改善箇所説明図

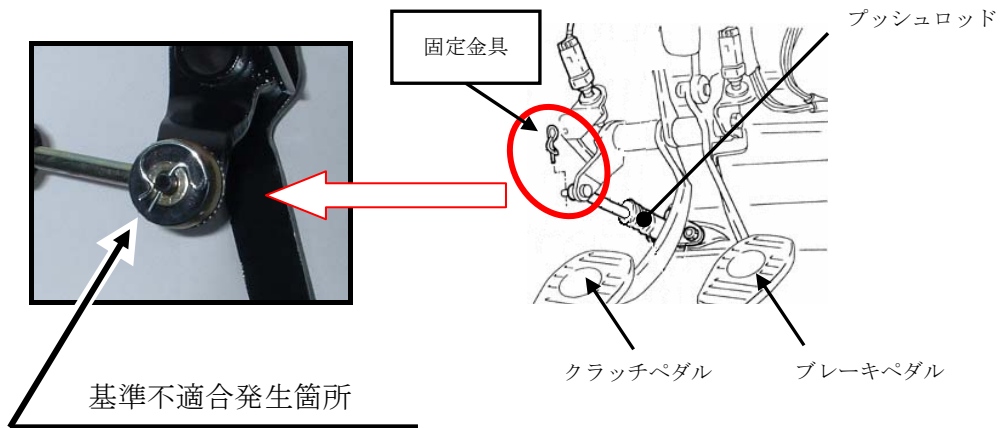
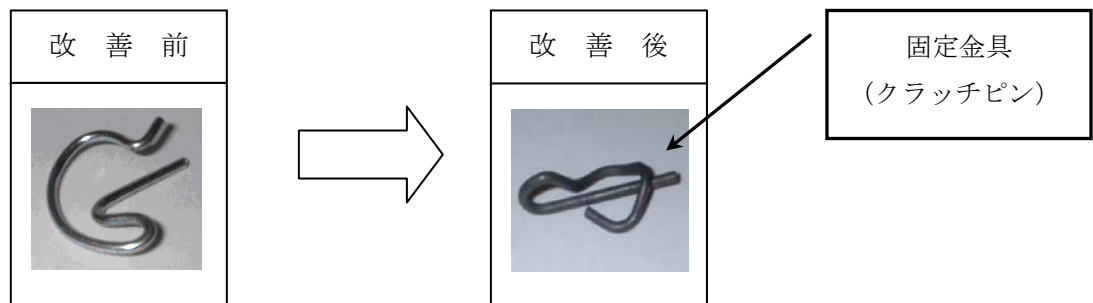
基準不適合発生箇所

右ハンドル車において、クラッチペダルとプッシュロッドとの固定金具（クリップ）の組み付け作業が不適切なものがある。そのため、クラッチ操作を繰り返すと当該金具が外れることがあり、最悪の場合、クラッチ操作が出来なくなるおそれがある。

改善の内容

全車両、固定金具（クリップ）を対策品と交換する。

注：□ は、交換部品を示す。

識別：クラッチプッシュロッドに白ペイントを塗布する
